**ARPAT – Area Vasta Centro - Dipartimento di PRATO – Settore Supporto Tecnico**  
Via Lodi, 20 – 59100 Prato

**Oggetto:** Parere relativo al procedimento di verifica di Assoggettabilità a VIA del progetto di raddoppio viale L. Da Vinci nel tratto fra via Marx e via Nenni mediante realizzazione di un sottopasso  
Proponente ANAS  
Valutazione della documentazione integrativa prot. Comune di Prato n. 141074 del 25/07/2018 (n. prot. ARPAT 53272/2018)

Grafico 1: letture piezometriche Ante Operam "Declassata"  
(dati da documento ANAS COFI03-P-1701-T00\_ID00\_IDR\_RE00\_A).

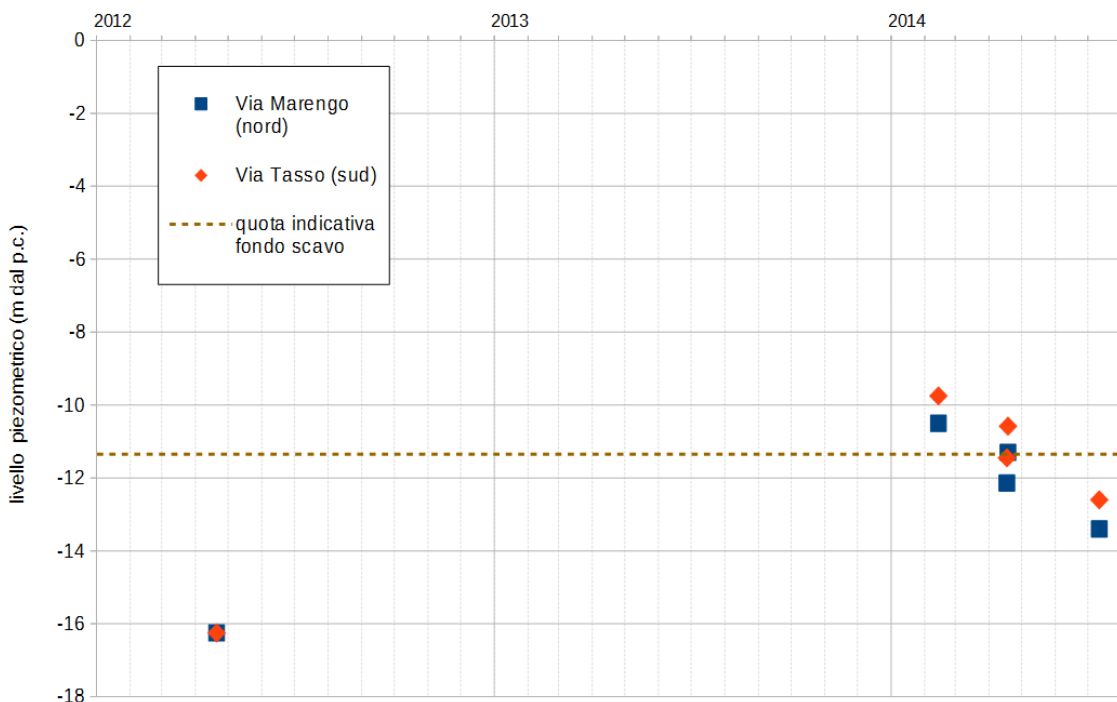
Tale modalità di approccio appare poco verosimile: al di là del fatto che il numero di rilevazioni Ante Operam è piuttosto esiguo e oramai datato (per ognuno dei due piezometri si hanno cinque misure, di cui una nel 2012 e le restanti nel 2014), la falda, come già evidenziato nell'ambito della precedente istruttoria, è già

arrivata in due delle cinque rilevazioni Ante Operam a quote superiori alla base dello scavo (si veda a titolo esemplificativo il Grafico 1)<sup>1</sup>. A questo si aggiunga, come già evidenziato nella precedente istruttoria di questo Settore, e come peraltro indicato anche dal progettista nella Relazione idrologica e idraulica (T00\_ID00\_IDR\_RE00\_A), che si è in una fase pluriennale di rialzo piezometrico. Non vi è quindi motivo di ritenere a priori l'innalzamento della falda al di sopra del fondo scavo come "caso eccezionale". Parimenti, non vi è certezza che siano sufficienti "pochi giorni" per consentire alla falda di "abbassarsi in modo naturale, evitando di aggotare le acque di falda". Gli innalzamenti al massimo livello di falda possono avere durata ben maggiore, anche oltre il mese, come evidenziabile anche da vari grafici contenuti nella Relazione idrologica e idraulica.

Figura 1: schema esemplificativo ipotetico delle linee di flusso della falda in presenza dell'opera.

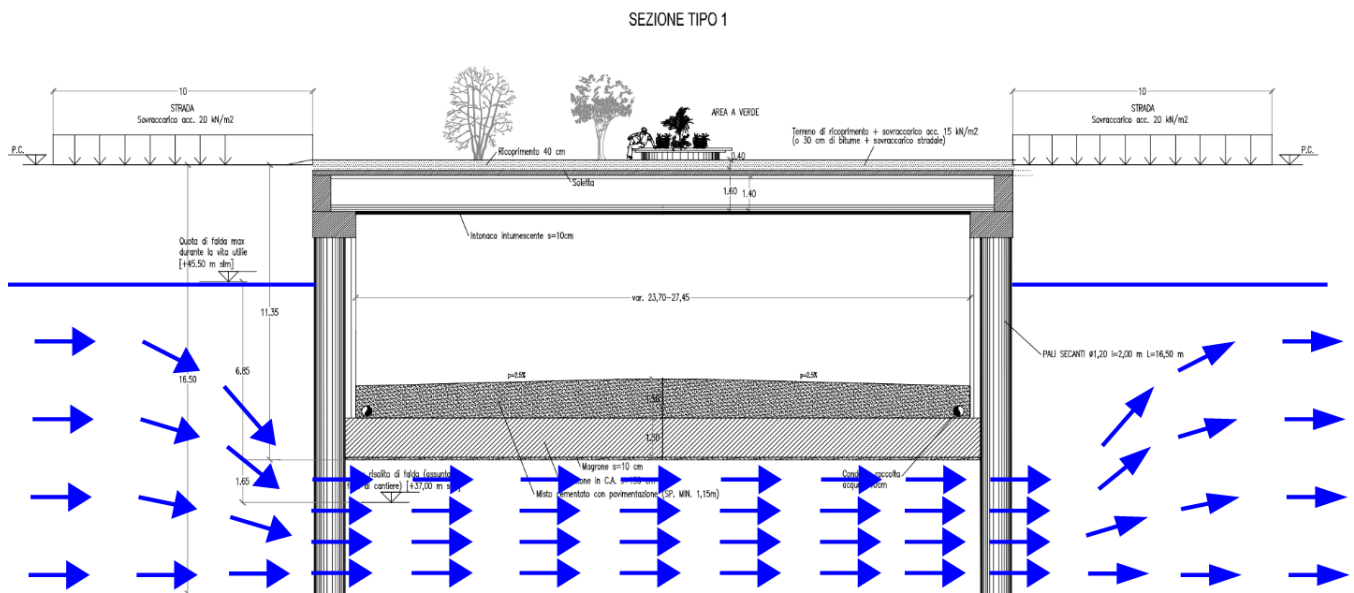
Su questo aspetto, va rilevato che, secondo il metodo di valutazione adottato dal proponente, l'innalzamento/abbassamento dipende dalla larghezza dell'opera nel senso longitudinale al flusso di falda. Tale aspetto appare non del tutto convincente. A titolo esemplificativo, si assume comunque la correttezza del procedimento logico adottato dal progettista. Il progettista applica il gradiente ricalcolato (0,08) alla larghezza delle paratie di pali (2 m). Si ha come conseguenza un innalzamento a monte di 0,32 m.

Va tuttavia considerato, anche secondo questa logica, che la zona centrale fra paratia a paratia non è una zona analoga a quella esterna, dove la falda è a pelo libero (si veda lo schema in Figura 1). Pertanto la lunghezza da adottare non è quella delle sole paratie, ma la larghezza trasversale dell'intera opera. Di conseguenza, secondo la formulazione adottata dal proponente, in presenza di un gradiente iniziale di 0,01, con conseguente gradiente *“indotto”* di 0,08 (nella sola prima ipotesi del progettista), e considerando la larghezza massima dell'opera (quasi 30 m nel punto più largo) si otterrebbe un innalzamento di oltre 2 m. Tale innalzamento potrebbe essere maggiore con calcoli per gradienti iniziali maggiori. Certamente, tale conclusione è influenzata dal fatto che la modalità di calcolo del progettista prende a riferimento *“una estensione illimitata dell'opera”* e non tiene conto del contributo al flusso della porzione di acquifero sottostante l'opera, aspetti che però con questo approccio speditivo non si possono quantificare. Pare confermarsi quindi la necessità di una più compiuta modellazione idrogeologica.
